# mises au point & mises à jour

## corrections – questions – réponses

### carte de commande à relais à 9 canaux n°477 | nov./déc. 2019 | p. 70

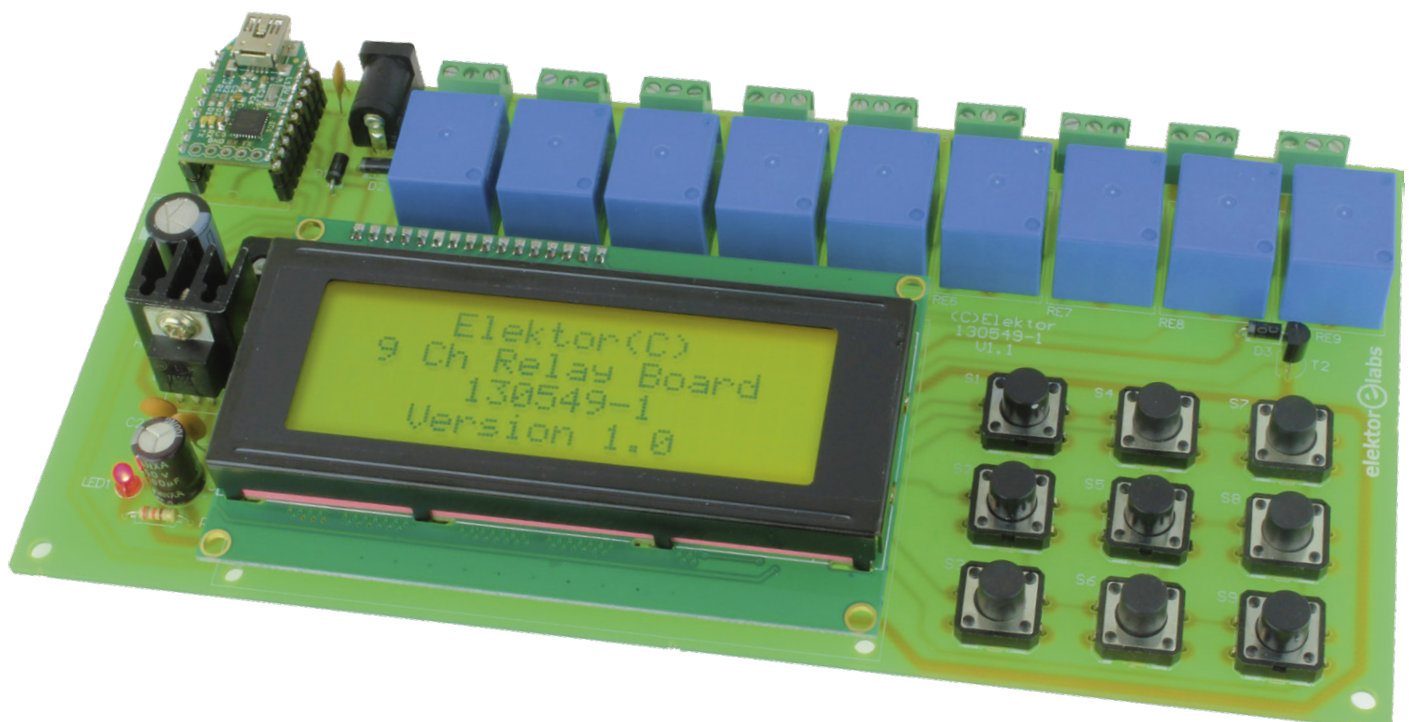
**Q :** La liste de composants mentionne R3, R4 et R6 comme résistances de 0  $\Omega$ , mais sur le schéma leur valeur est respectivement de 1 k $\Omega$ , 1 k $\Omega$  et 10  $\Omega$ . Couac ?

**R :** Les deux ! Ces résistances limitent le courant dans les ports du  $\mu$ C auxquels elles sont reliées si jamais un utilisateur imprudent y connecte quelque chose sans avoir d'abord mis le circuit hors tension. Leur valeur exacte est accessoire à condition d'être raisonnable. Dans les configurations où le module USB-série est toujours présent, elles peuvent être remplacées par un fou de bile... un bout de fil, pardon.
